重要なお知らせ

東芝マイクロコントローラ 900 ファミリー

8 ビットタイマ制御方法の制約に関するご連絡

8ビットタイマPWMモード周期のTD誤記について

■PWMモード時の例

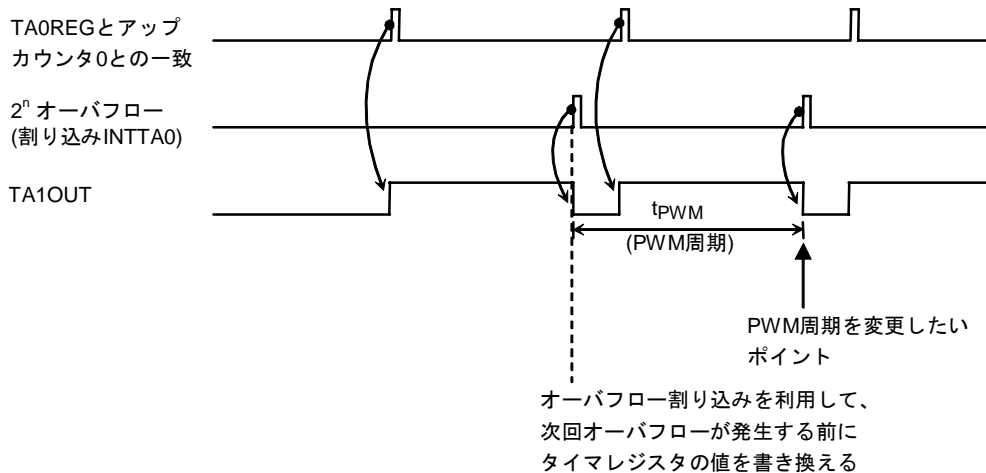
8ビットタイマにおいてPWMモードやPPGモードを使用時にダブルバッファを利用する場合は、注意が必要です。

タイマレジスタの設定値と、アップカウンタが一致して、オーバーフローが発生するタイミング直前にレジスタバッファのデータ更新を行うと、設定値と異なる波形信号が出力される場合があります。

その為、PWMモードではオーバーフロー割込みを利用し、次回のオーバーフローが発生する6サイクル前までに($f_{sys} \times 6$)、レジスタバッファの更新を終了するようにしてください。

また、PPGモードを使用の際も同様に、周期のコンペア一致割込みを使用し、次回の周期コンペアが一致する6サイクル前までに、レジスタバッファの更新を終了するようにしてください。

誤

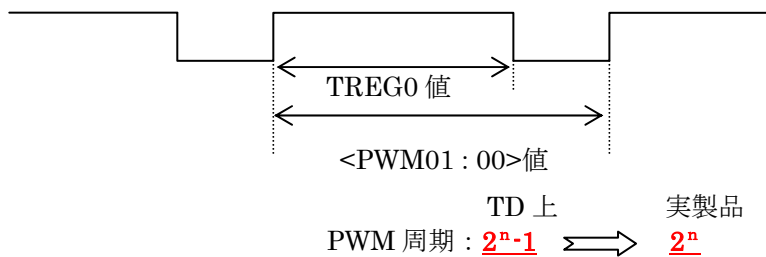
8ビットタイマPWMモードのPWM周期が、データブック上 **2ⁿ-1 周期**と記載されていますが、実際には、**2ⁿ周期**で動作します。

7	6	5	4	3	2	1	0
TA01MOD (xxxxH)	bit Symbol	TA01M1	TA01M0	PWM01	PWM00	TA1CLK1	TA1CLK0	TA0CLK1	TA0CLK0
	Read/Write	R/W							
	リセット後	0	0	0	0	0	0	0	0
	機能	動作モード 00: 8ビットタイマ 01: 16ビットタイマ 10: 8ビットPPG 11: 8ビットPWM	PWM 周期 00: reserved 01: 2 ⁶ -1 10: 2 ⁷ -1 11: 2 ⁸ -1			TMRA1 ソースクロック 00: TA0TRG 01: φT1 10: φT16 11: φT256		TMRA0 ソースクロック 00: TA0IN 端子入力 01: φT1 10: φT4 11: φT16

PWM 周期
 00: reserved
 01: 2⁶
 10: 2⁷
 11: 2⁸
